DRUGE SPREMEMBE IN DOPOLNITVE OBČINSKEGA PROSTORSKEGA NAČRTA OBČINE DOBREPOLJE (SD OPN2) – za Kamnolom Predstruge

1 UVODNE OBRAZLOŽITVE

SD OPN2, osnutek

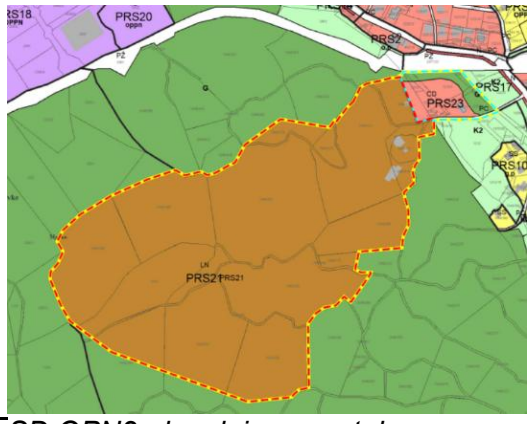
Vsebinska sprememba, od osnutka do dopolnjenega osnutka, je zmanjšanje EUP PRS21 z namensko rabo LN - površine nadzemnega pridobivalnega prostora iz 27 ha v 22, 2 ha. Posledično se zmanjša tudi območje SD OPN2, ki obsega EUP PRS21 in EUP PRS23.
